平成 22 年 5 月 28 日  
武庫川流域委員 佐々木 礼子

## 意 見 書

## 2. 下流河道掘削範囲と潮止め堰から連続する床止工の撤去について

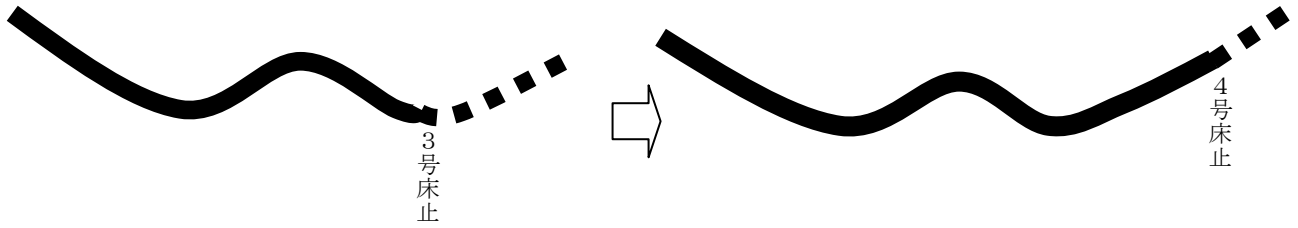
- ① 最適な河床掘削に向けた床止工撤去の選択と河床掘削範囲の選択

整備計画原案・河床掘削範囲平面イメージ

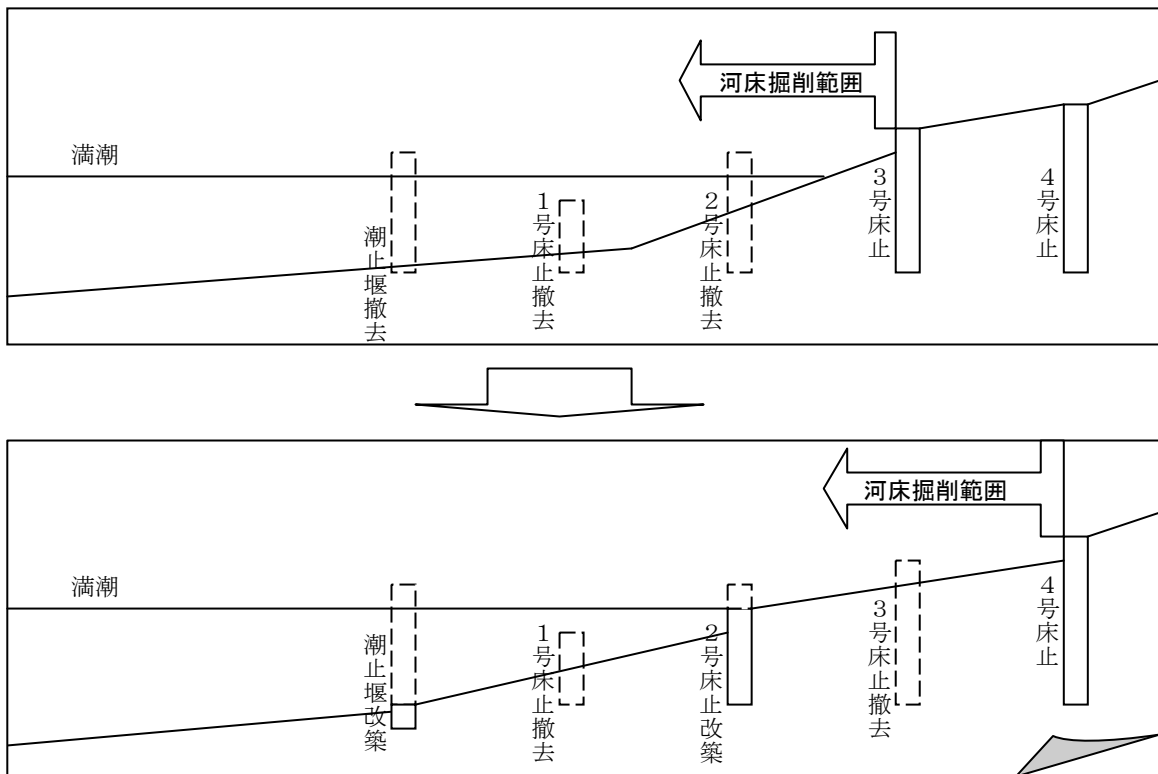
河床掘削範囲は 4 号床止工から河川流形のもつ自然な形を配慮した緩和型へ

…無理のない計画

- ・潮止堰から 4 号床止工までをひとつのゾーンと考える
- ・4 号床止めから河床掘削を計画
- ・潮止堰と 2 号床止工は落差工程度に改築
- ・1 号 3 号床止工を撤去し、2 段構えで河床勾配を形成

- ◇河床勾配の低減
- ◇浄水場地下水位低下の軽減
- ◇流下能力不足区間がすべて解消
- ◇砂礫原の保全
- ◇少しでも良好な干潟の形成
